## Rapport de prévention incendie : OL538524à40/001/EdC/171219/RV

immeuble de 25 logements (ACP « F »)  
Rue des Wallons, 24 à 40  
1348 LOUVAIN-LA-NEUVE

Mesures de sécurité et de protection  
contre les risques d'incendie et d'explosion

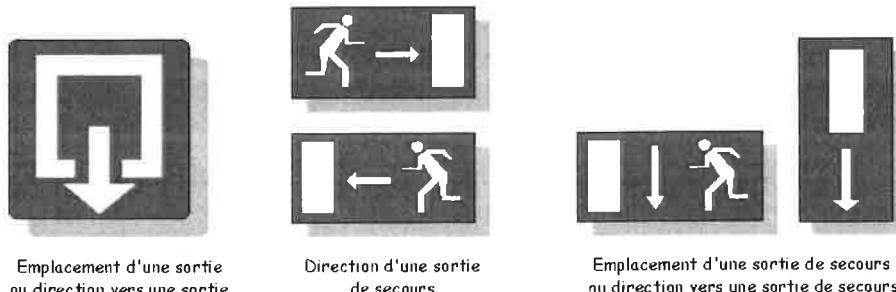
5. Le RGP stipule en son article 5.F.3 : « *La longueur des chemins d'évacuation en cul-de-sac ne peut dépasser 15m* ».

Tel n'est pas le cas des deux couloirs communs situés au 3<sup>e</sup> étage qui présentent deux chemins d'évacuation en cul-de-sac de plus de 19 mètres. Comme la façade Sud-Est du bâtiment n'est pas accessible aux engins aériens de la zone de secours, ceci constitue un risque important en cas d'incendie d'un des logement des derniers niveaux. Il y a donc lieu de proposer une ou plusieurs solutions afin de respecter cet article (par exemple : pour le couloir desservant les logements 32/310 à 32/315, percement vers le couloir commun desservant les logements situés au même niveau au n°6 de la rue des Liégeois avec pose éventuelle d'une porte résistant au feu entre les deux parties du bâtiment et, pour le couloir desservant les logements 32/301 à 32/309, percement du pignon et pose d'une échelle à crinoline extérieure).
